改善箇所説明図

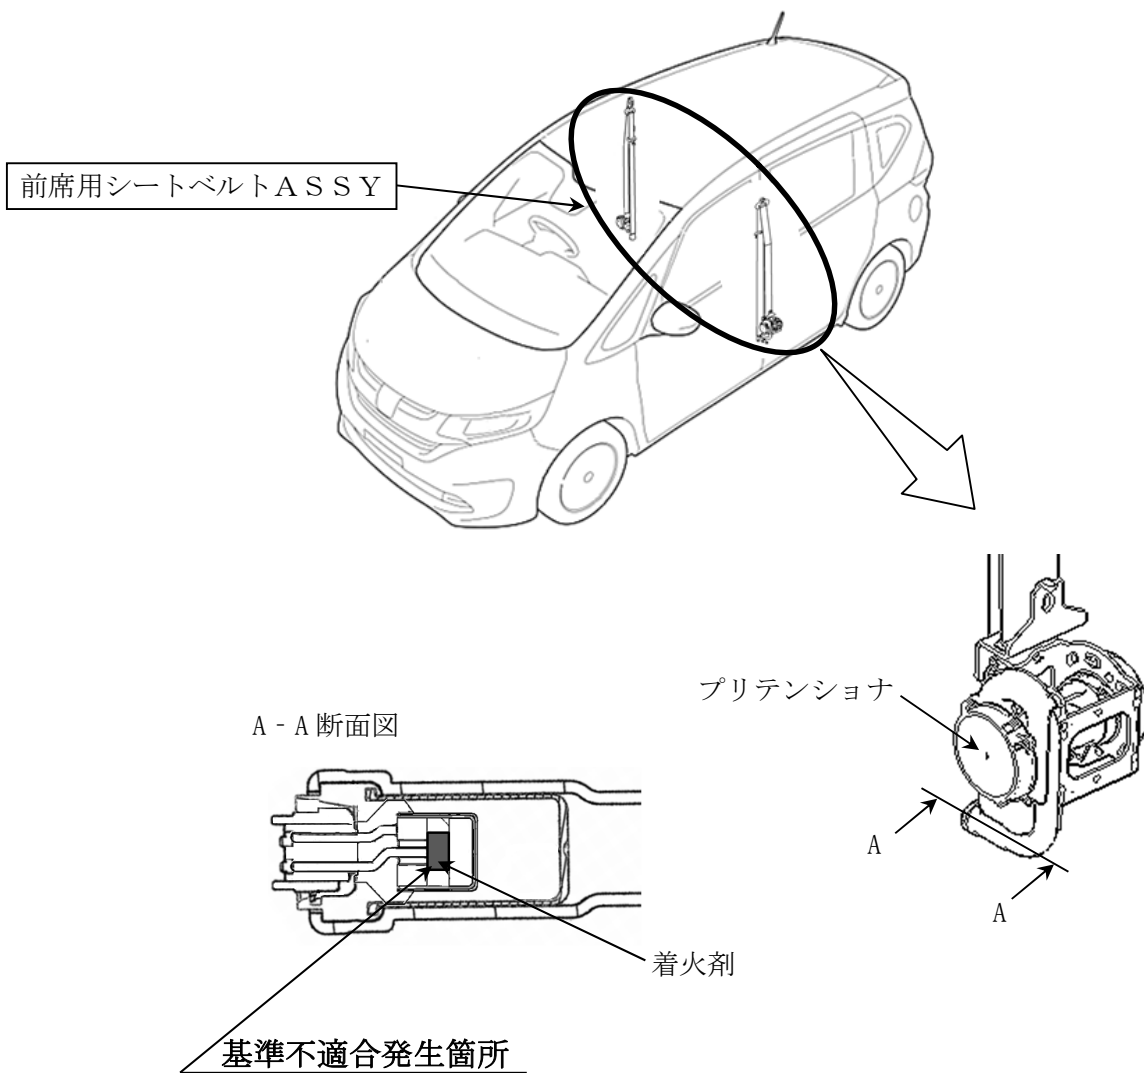
前席用シートベルトのプリテンショナにおいて、シートベルト巻取り機構を作動させる着火剤の配合量の設定が不適切なものがある。そのため、衝突時に正常に着火剤が着火せず、プリテンショナが作動せずシートベルトを引き込まないおそれがある。

全車両、左右または片側の前席用シートベルトASSYを良品と交換する。

識別：頭部が緑色ペイントされているボルトで、前席用シートベルト下側アンカーを締め付ける。
